VARIANTI SOSTENIBILI AL TRACCIATO DEGLI ELETTRODOTTI A 220 kV E 380 kV
"PONTE-VERAMPIO-PALLANZENO"

OGGETTO: posizione n. EL-275 e EL-330

Petizione del Comitato Mo.N.Te. –

Varianti sostenibili al tracciato degli elettrodotti a 220kV e 380kV "Ponte-Verampio-Pallanzeno".

Figura 3: possibili tracciati proposti nel 2012 da TERNA relativi alla linea a 380 kV nella Bassa Valle Ossola.

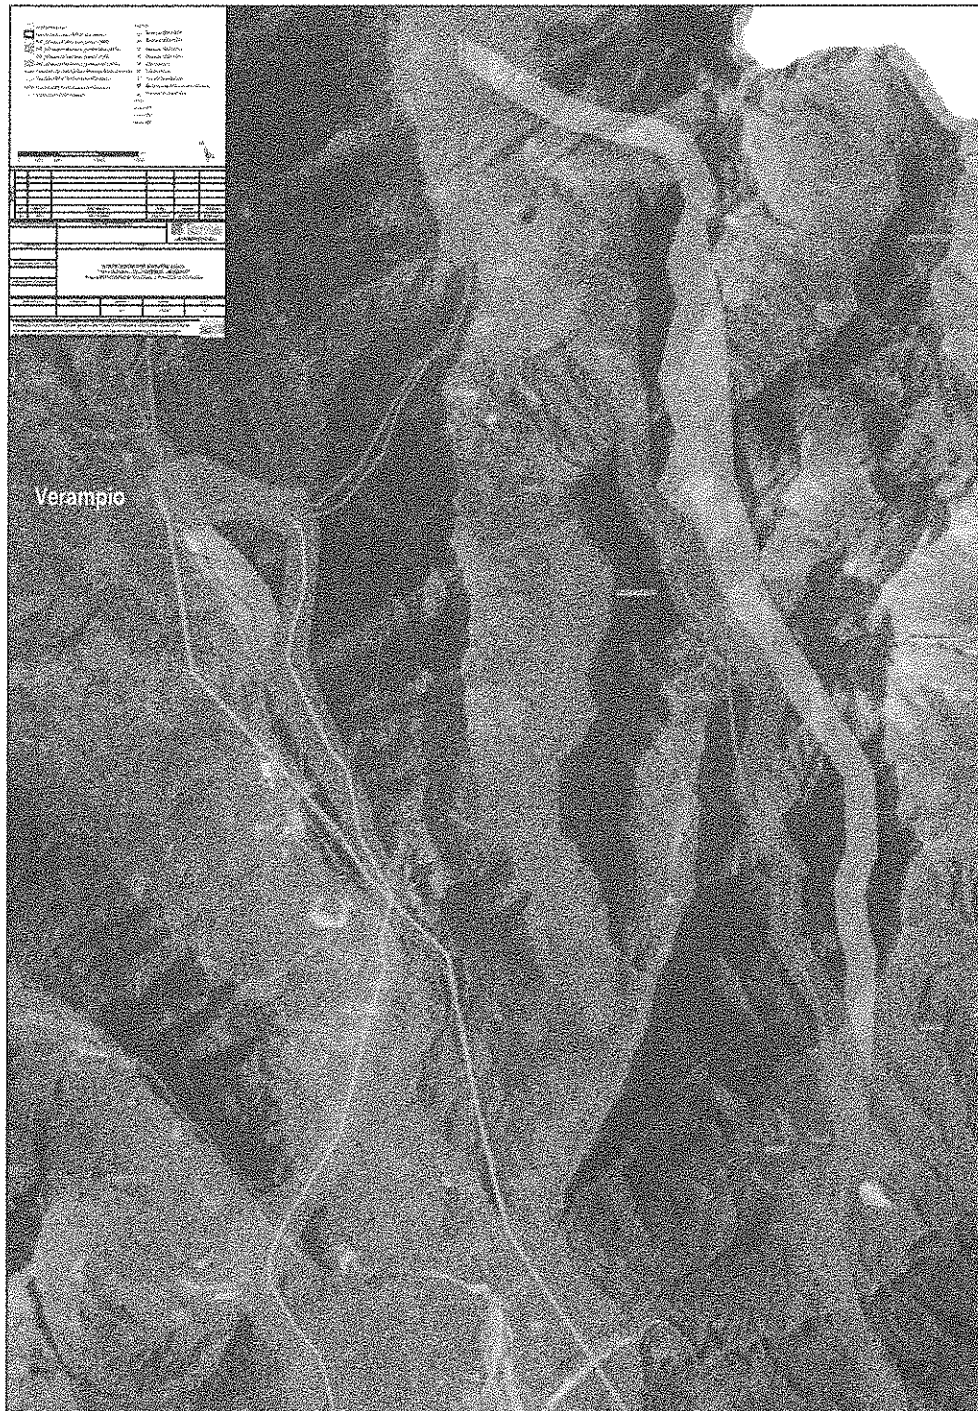
La Figura 3 mostra un'immagine fotografica della Valle Ossola con in evidenza il nuovo tracciato della linea a 380 kV proposto nel 2012 da TERNA (linea rossa) e una possibile variante del tracciato rappresentato dalla fascia di colore giallo sulla destra. Entrambe i tracciati attraversano le aree dell'alta montagna del Comune di Montecrestese, Maserà e Trontano. Il tracciato della linea a 380 kV è stato riproposta tal quale anche nel 2014 e segue la linea rossa di Figura 3.

Figura 4: proposta di varianti sostenibili ai tracciati proposti da TERNA relativi alle linee a 220 kV e 380 kV.

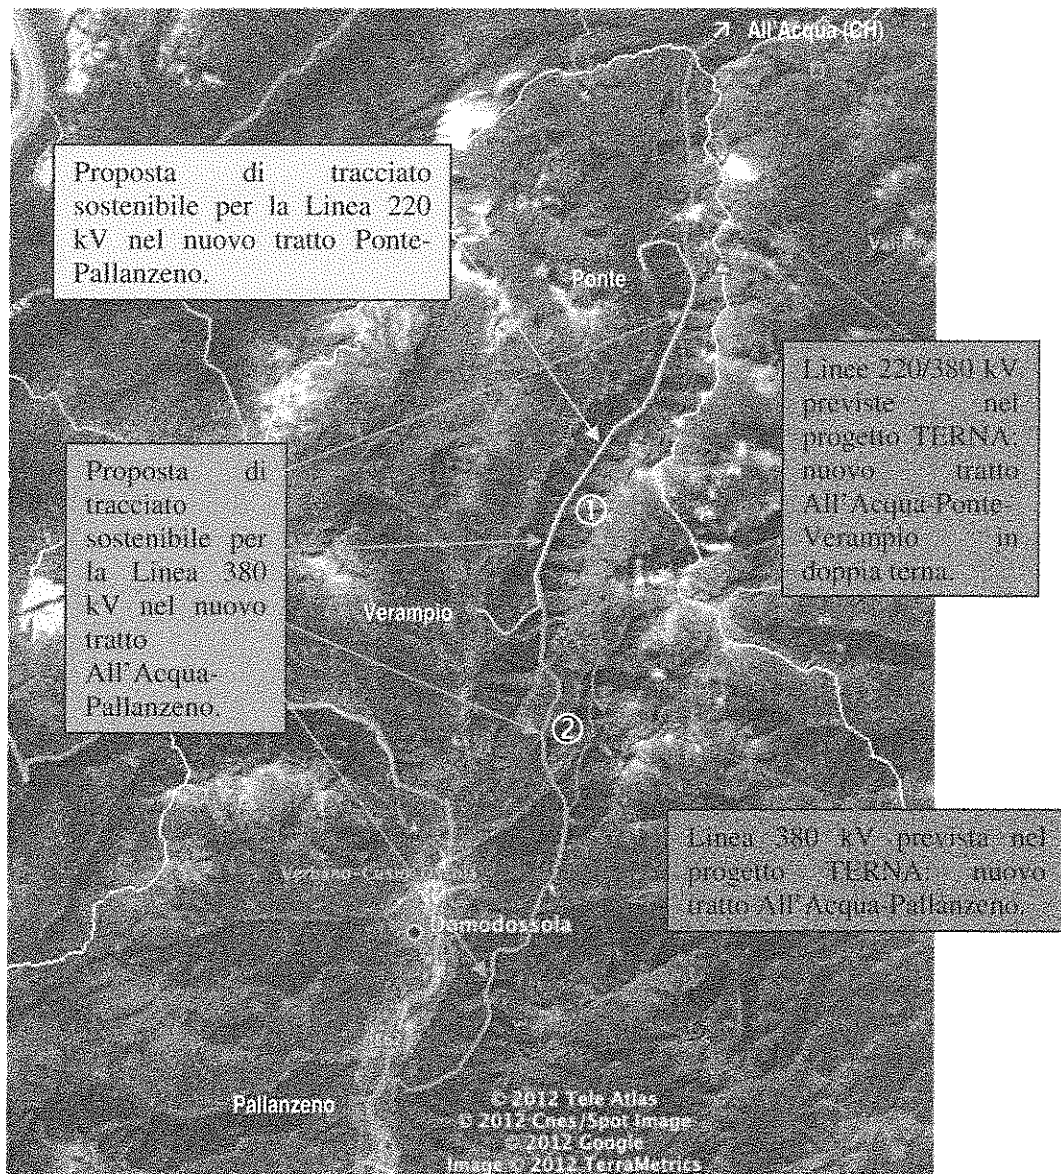
Le proposte di varianti "aeree" al tracciato degli elettrodotti 220 kV Ponte-Verampio e 380 kV All'Acqua-Pallanzeno sono essenzialmente le seguenti due:

- ① Spostamento del tracciato delle due linee a 220 e 380 kV previste nel progetto TERNA nel tratto Ponte-Verampio (linee di colore viola di Figura 4), dal versante sinistro degli alpeggi Cravariola e Matogno (Comune di Montecrestese) al versante destro della Valle Antigorio (Comuni di Premia e Crodo) mantenendo un tracciato parallelo all'attuale tracciato che interessa il fondovalle, ma situato ad una quota superiore (< 2000 m.s.l.m.) come mostrato dalle linee di colore azzurro (220 kV) e arancione (380 kV) di Figura 4; tale soluzione è stata proposta anche da TERNA come soluzione alternativa a quella ufficiale (anche se, nella rappresentazione del 2014 del progetto è stata indicata come soluzione alternativa "non fattibile")¹;

- ② Spostamento del tracciato della linea a 380 kV previste nei piani futuri di TERNA nel tratto Verampio-Pallanzeno (linea di colore rosso di Figura 4) dagli alpeggi di Matogno, Agarina e Agrasino (Comune di Montecrestese) alla Valle Isorno (Comune di Montecrestese) secondo il tracciato di colore arancione di Figura 4.

Figura 5: dettaglio della proposta di varianti sostenibili ai tracciati proposti da TERNA relativi alle linee a 220 kV e 380 kV.

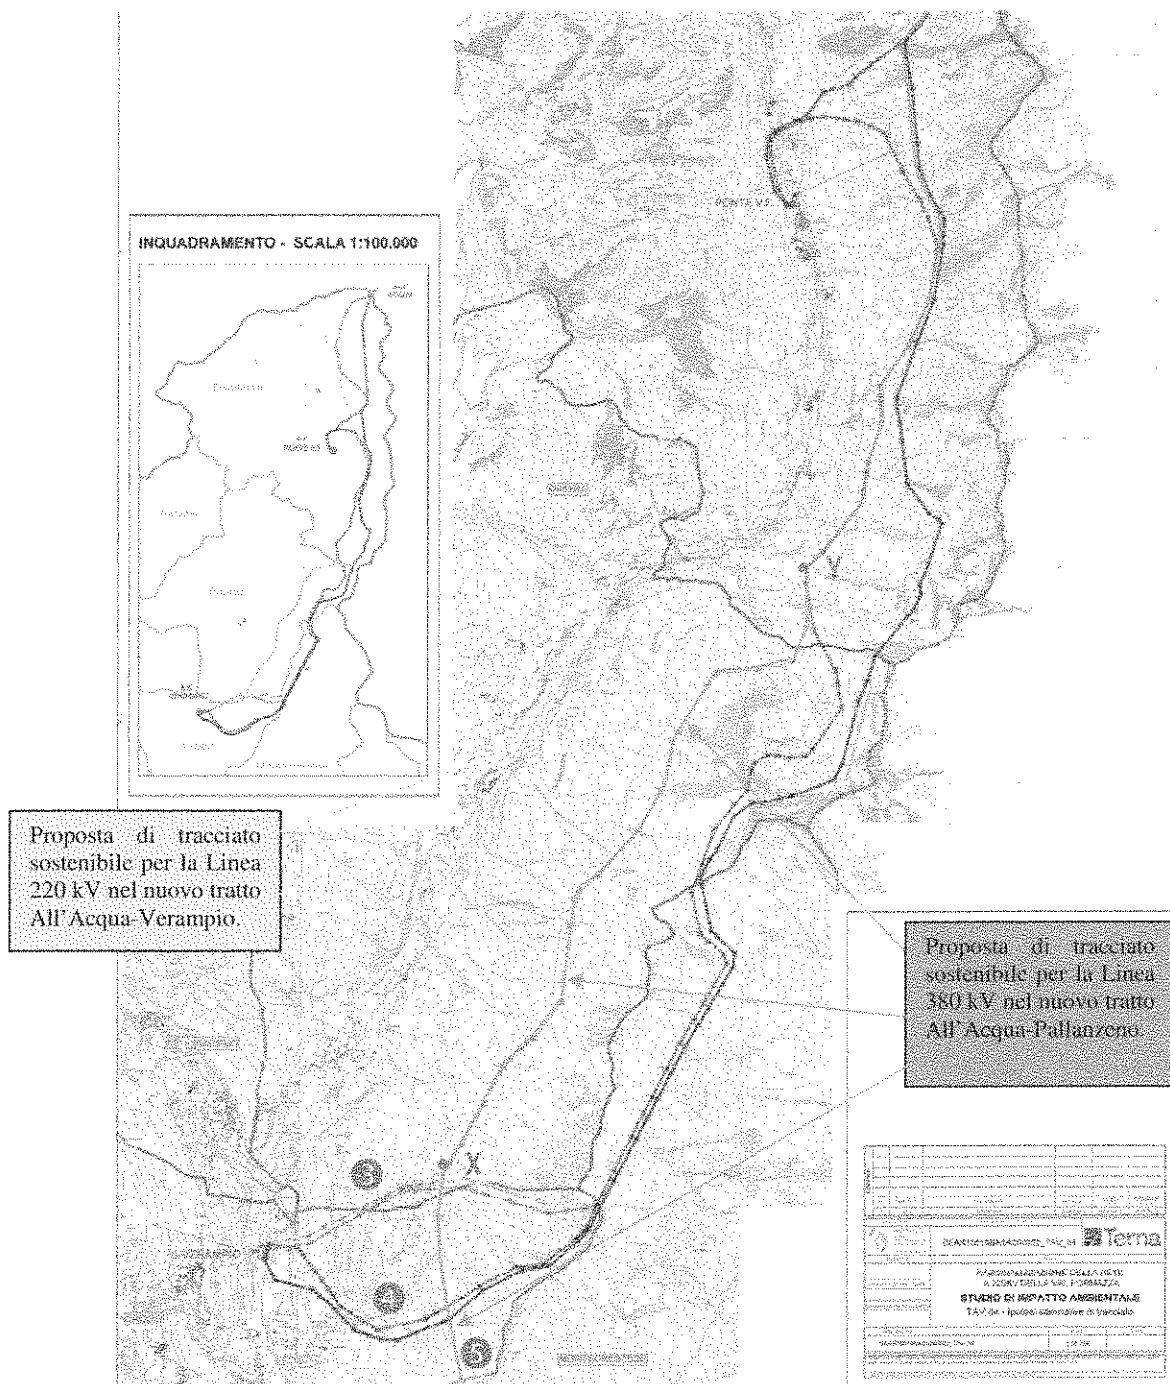
La Figura 5, tratta dallo studio di impatto ambientale proposto da Terna, mostra un dettaglio della proposta di varianti, relativo al tracciato degli elettrodotti nei comuni di Formazza, Premia e Crodo. In particolare, viene evidenziata in colore azzurro (linea tratteggiata) l'alternativa di tracciato proposta da Terna per il tratto tra i punti Y, X, fino ad arrivare alla stazione elettrica di Verampio.

La proposta di varianti sostenibili al tracciato che si vogliono proporre in questa zona è sintetizzabile come segue:

- Variazione del tracciato della linea a 220kV tra i punti X e Verampio dal tracciato indicato con il numero ③ (di colore azzurro tratteggiato) al tracciato indicato con il numero ④ (di colore azzurro a tratto continuo), il cui scopo è quello di evitare l'attraversamento dell'alpeggio di Aleccio (come si può vedere nella simulazione tridimensionale di Figura 6);
- Nuovo tracciato della linea a 380kV tra i punti Y, X ed il Comune di Montecrestese lungo il tracciato indicato con il numero ⑤ (di colore arancione).

Figura 6: simulazione tridimensionale di dettaglio (nei Comuni di Premia e Crodo) della proposta di varianti sostenibili ai tracciati proposti da TERNIA relativi alle linee a 220 kV e 380 kV.

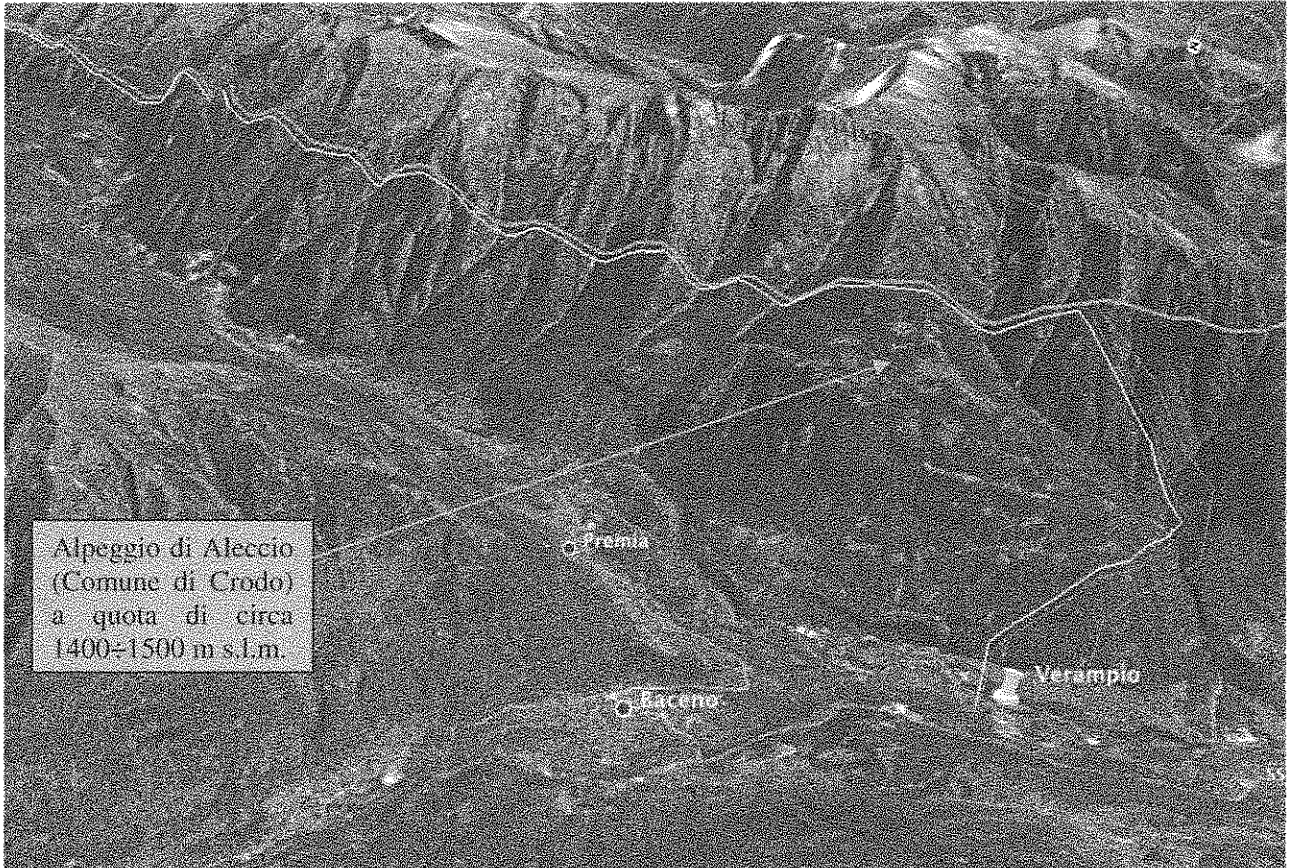
La Figura 6 mostra una visione tridimensionale del tracciato alternativo qui proposto nell'attraversamento dei Comuni di Crodo, Premia e Formazza lungo lo sviluppo della valle Antigorio. È evidente la posizione dei tracciati qui proposti rispetto al tracciato proposto da Terna (linee di colore viola).

Figura 7: simulazione tridimensionale di dettaglio (nei Comuni di Premia, Crodo e Montecrestese) della proposta di varianti sostenibili ai tracciati proposti da TERNA relativi alle linee a 220 kV e 380 kV.

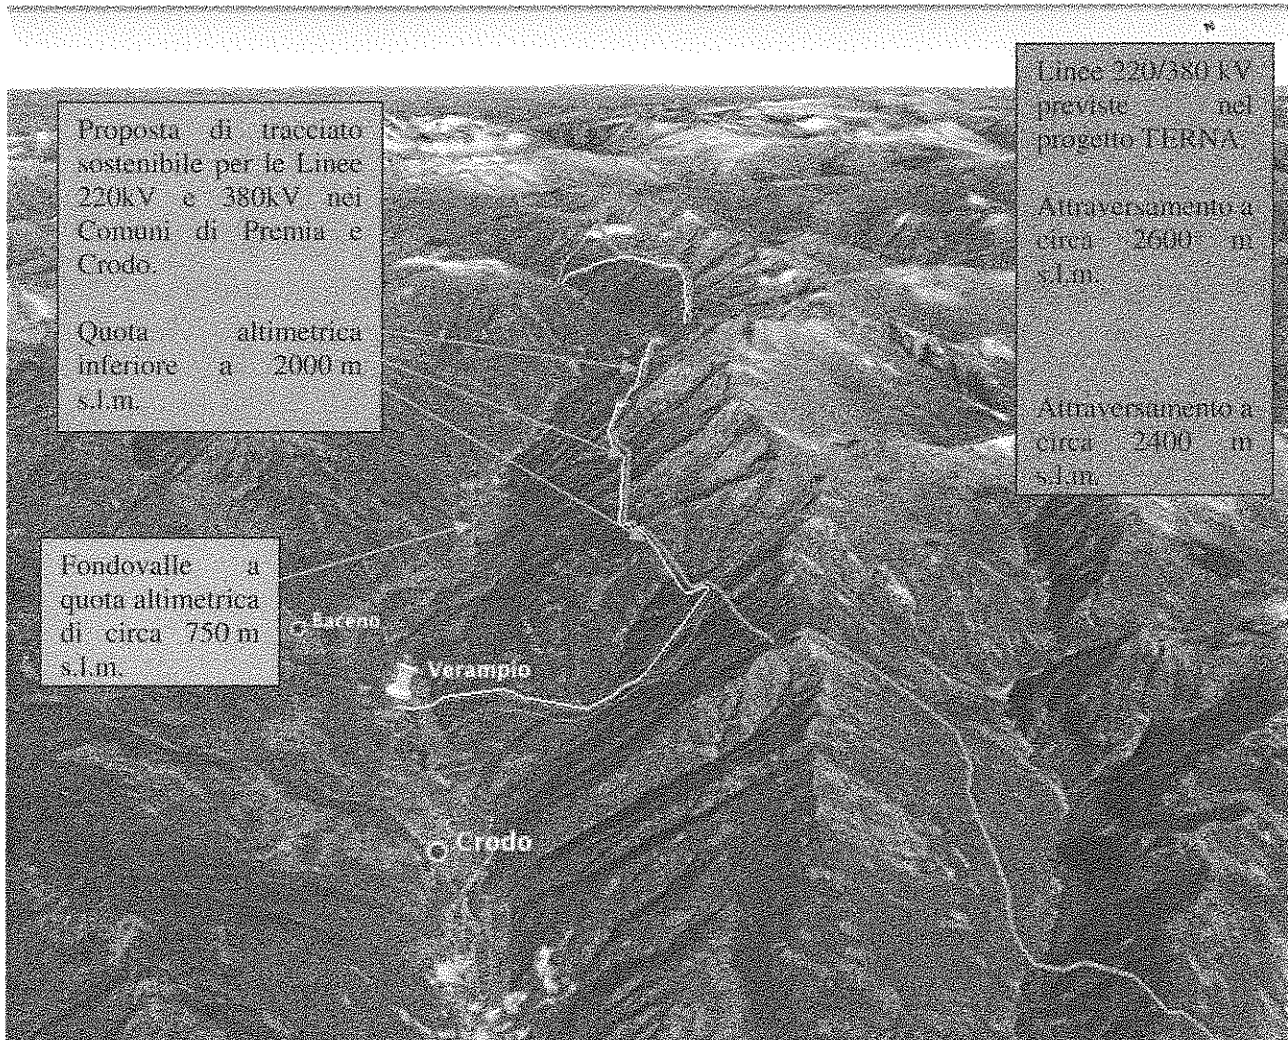
La simulazione tridimensionale di Figura 7 illustra i tracciati delle linee proposti da Terna e dal Comitato Mo.N.Te. con la indicazione delle quote altimetriche massime previste per i diversi tracciati.

I vantaggi di questi spostamenti di tracciato sono riassumibili come segue:

- per quanto riguarda il punto di vista tecnico/progettuale:
 - il tracciato proposto al punto ① (nei Comuni di Formazza, Premia e Crodo) presenta indubbi vantaggi sia per quel che concerne il costo vivo delle opere, in quanto si potrebbe costruire la linea su un unico sostegno sia per la terna di conduttori a 220 kV che per quella a 380 kV, invece che su due più costosi sostegni, sia per quel che riguarda i costi per la realizzazione delle opere, in quanto il tracciato qui proposto risulta di facile accesso per la presenza di vie di comunicazione nelle vicinanze;

Estratto TAVOLA DEAR10004BSA00337_04_ALTERNATIVE DI PROGETTO (da sottosegno 1 a 45)

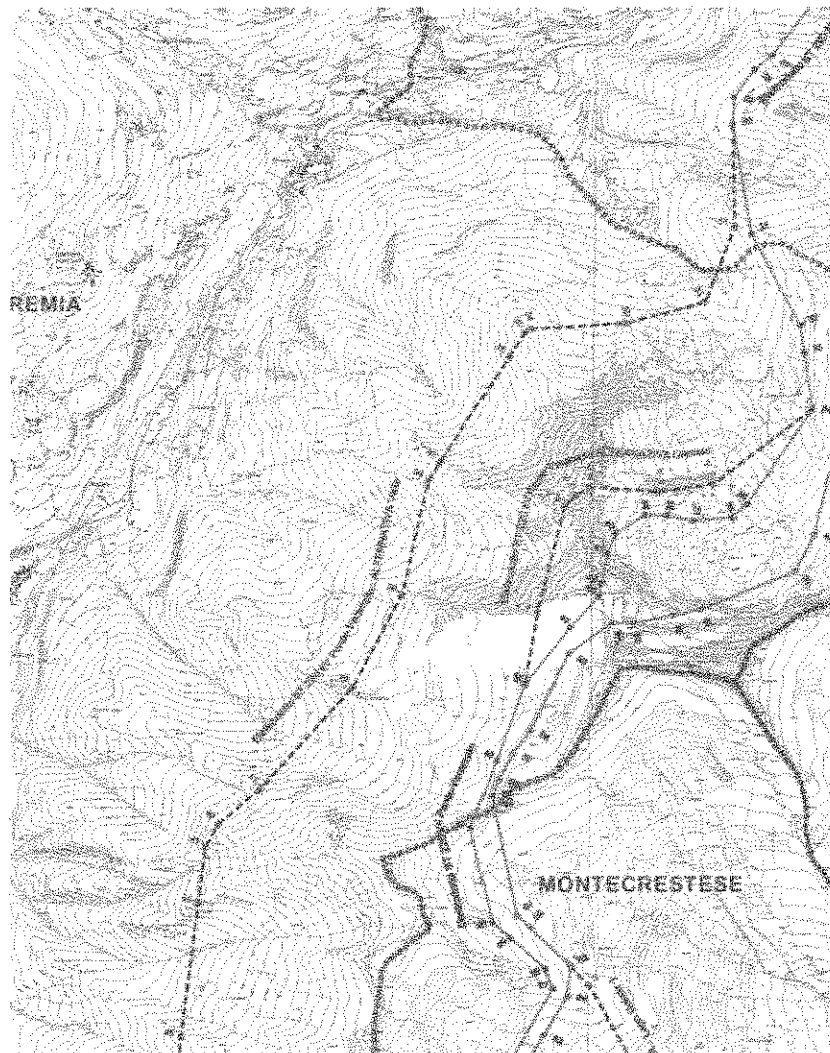
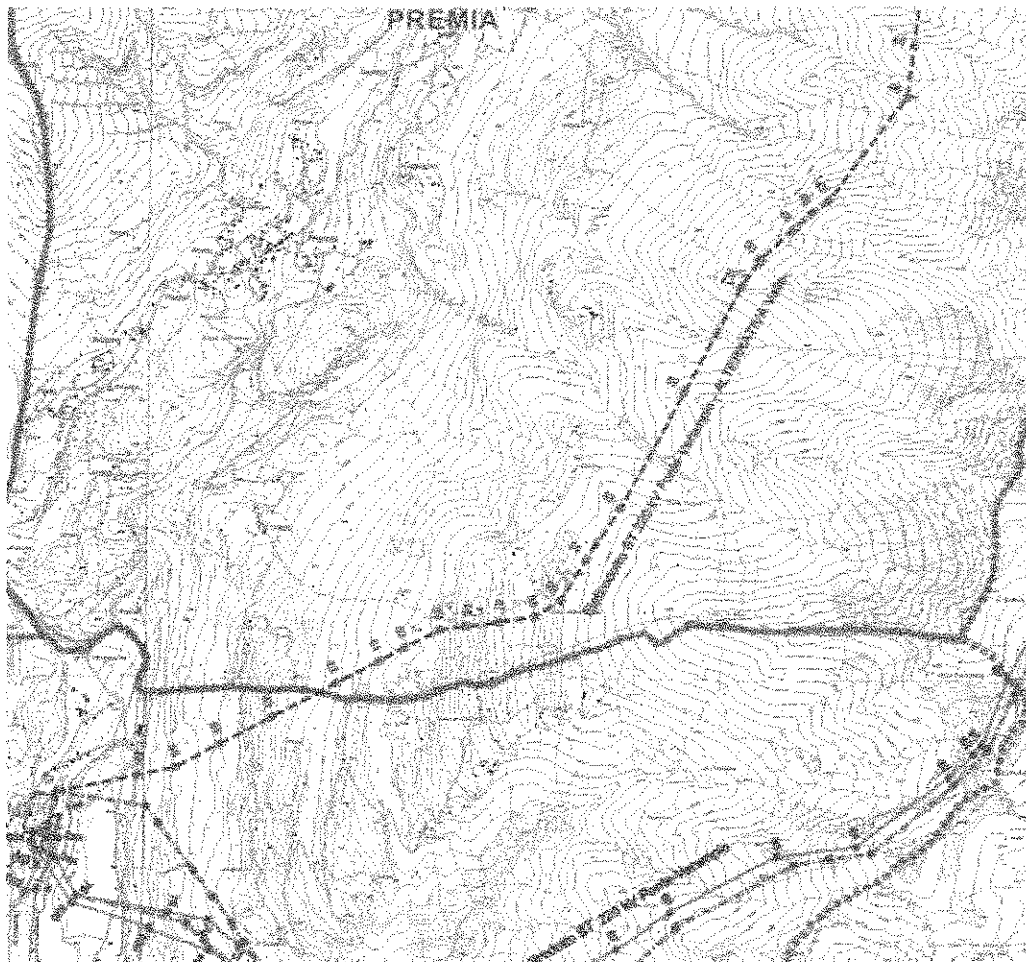
L'alternativa denominata "Valle" si diparte dal sostegno n. 30 dell'elettrodotto 220 kV Ponte-Verampio, a quota 1850 m circa e si snoda parallelamente, ma a quota inferiore rispetto al progetto (quota media 1750 m s.l.m.).

Attraversa, tra le campate 30-31 l'Alpe Foglia ed entra nel Comune di Premia, prosegue a monte dell'Alpe Croce ed aggira il Como Cramec ad una quota media di circa 2000 m s.l.m. attraversa la valle del Rio Pe di Pilone, supera l'Alpe Groppo e le valli del Rio Fruetta e del Rio d'Antin. Prosegue quindi oltre la Valle del Rio d'Alba tra le località Corte Pecchia e Aleccio.

In corrispondenza della località Pivana e Sasso della Varda, al di sotto della Cima di Meri comincia la discesa verso la stazione elettrica di Verampio, nella parte settentrionale della piana di Aleccio. In corrispondenza del sostegno 63 entra in comune di Crodo, a nord della località Chioso, con la campata 66-67 attraversa il fondovalle ed entra in stazione sul lato nord.

Di seguito si sintetizzano le motivazioni di carattere tecnico, geotecnico e morfologico che rendono, di fatto, non realizzabile tale soluzione:

- il percorso è caratterizzato da continui valloni da attraversare: i sostegni risulterebbero posizionati su creste molto scoscese contraddistinte da rocce molto fratturate;
- il tracciato non può essere spostato più a ovest, quindi più a valle, perché le vallate da attraversare comporterebbero campate sino a 1000 m. Inoltre, a quote meno elevate, sono presenti cave di pietra;
- Elevata interferenza con aree e canali valanghivi.

Simulazione tridimensionale dell'alternativa "Valle" (google Earth)

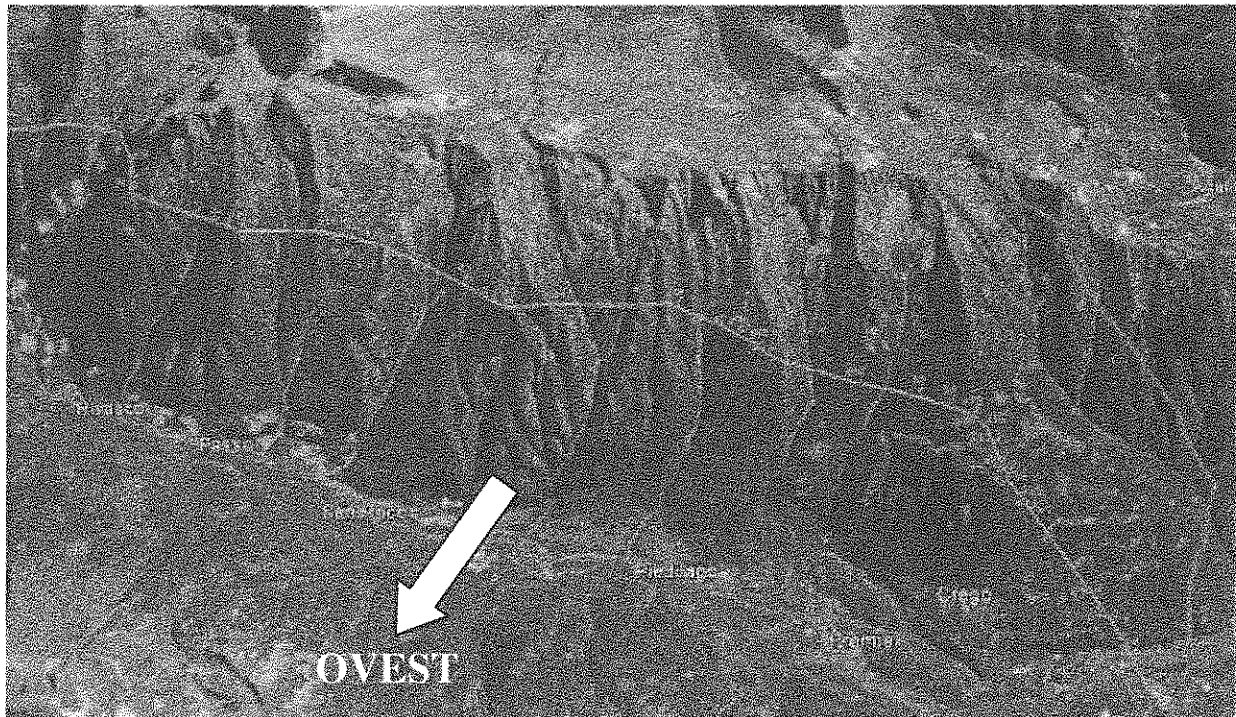
Come si può leggere nel documento di TERNA, l'analisi di impatto ambientale poggia le sue conclusioni sulle seguenti affermazioni:

- il percorso è caratterizzato da continui valloni da attraversare: i sostegni risulterebbero posizionati su creste molto scoscese contraddistinte da roccia molto fratturata;
- Il tracciato non può essere spostato più a ovest, quindi più a valle, perché le vallate da attraversare comporterebbero campate sino a 1000 m. Inoltre, a quote meno elevate, sono presenti cave di pietra;
- Elevata interferenza con aree e canali valanghivi.

Queste sole affermazioni portano a concludere che, secondo TERNA, tale soluzione non è realizzabile.
